Frontcontainer VOYAGER

Die Firma Woody Valley Model snc (OHG) erlässt deshalb in Abstimmung mit dem DHV vorsorglich folgende Sicherheitsmitteilung:

Bild 1: Abgedeckter Klett am Voyager Frontcontainer Rettungsgerätegriff

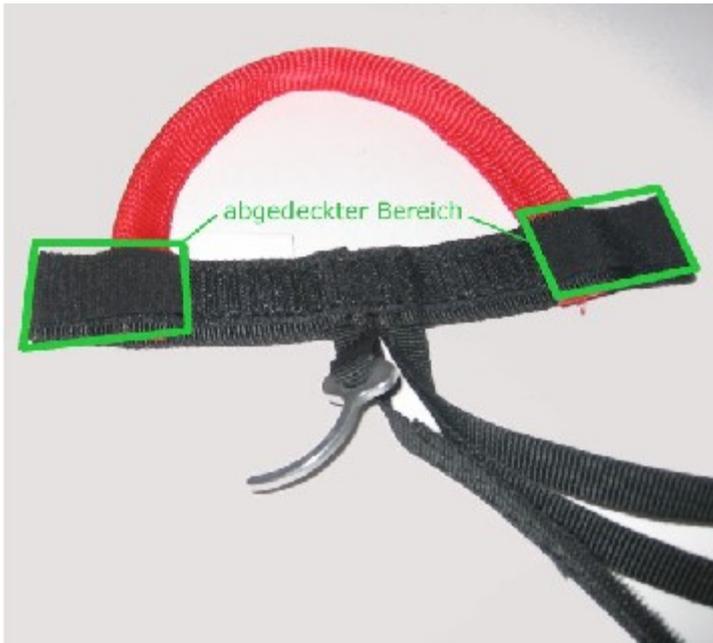
Bei gewissen Zugwinkeln kann es bei der Auslösung des Rettungssystems aus dem Frontcontainer Voyager zu einem erhöhten Kraftbedarf kommen. Dies kann zu einer Behinderung bei der Auslösung des Rettungssystems führen.

Das Problem des erhöhten Kraftaufwandes muss durch ein Abdecken oder Entfernen des Klettverschlusses an den beiden äußeren Rändern des Auslösegriffes verhindert werden. Dazu werden z.B. zwei 35 mm lange Klettstücke auf den Enden des Griffsteges fixiert und dadurch der Klett in diesem Bereich abgedeckt (siehe Bild 1).

Die Umrüstung muss vor dem nächsten Flug stattfinden.
